## 改善箇所説明図

### 基準不適合発生箇所

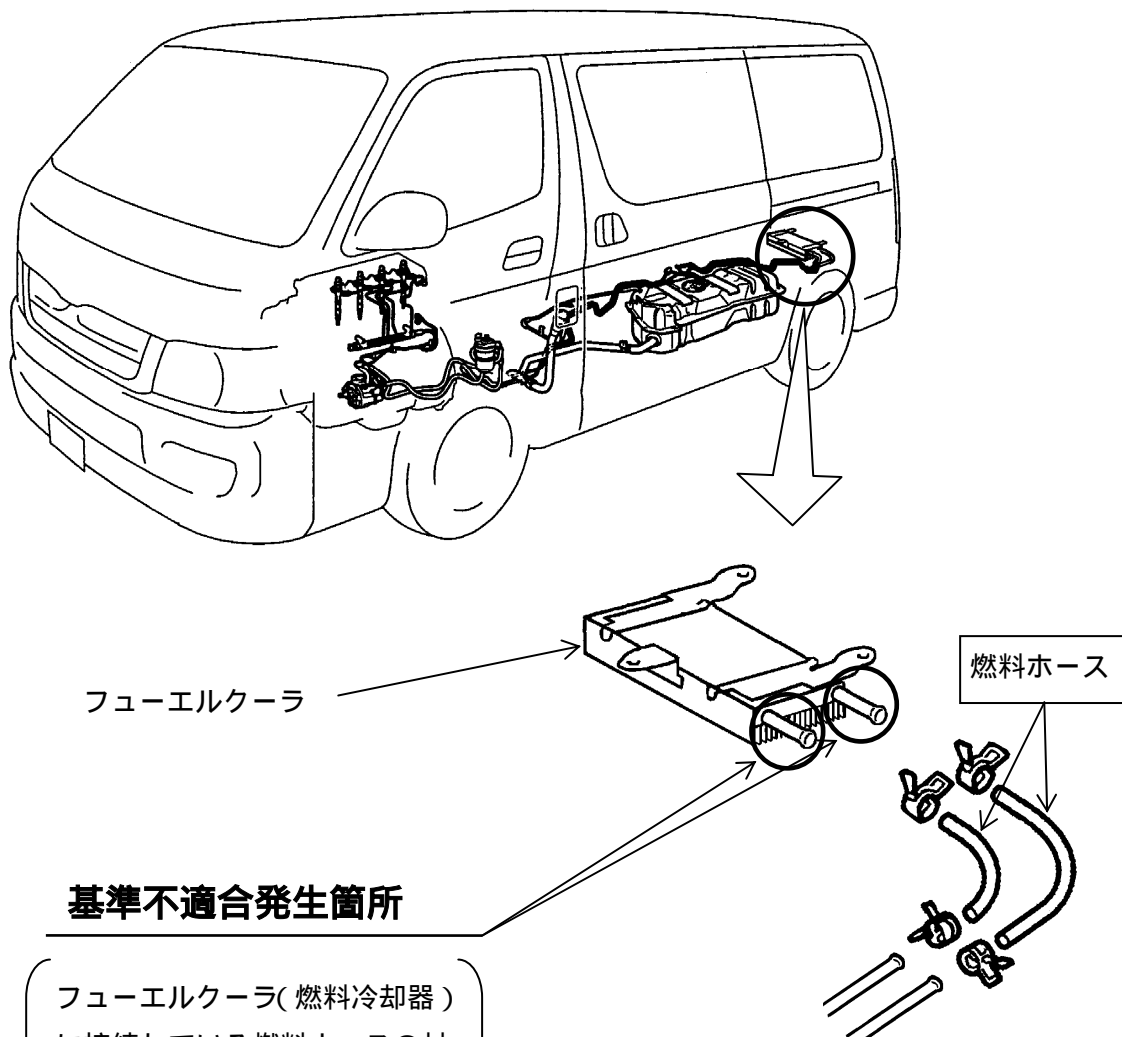
フューエルクーラ(燃料冷却器)に接続している燃料ホースの材質が不適切なため、当該クーラのホース接続部に融雪剤等が付着すると電食による錆が発生することがある。そのため、そのまま使用を続けると接続部の錆が進行し、最悪の場合、燃料が漏れるおそれがある。

全車両、燃料ホースを対策品と交換する。また、ホース接続部を点検し、錆のあるものはフューエルクーラを新品と交換する。

識別：改善済車両には車台番号打刻位置の右上部に黄色ペイントを塗布する。
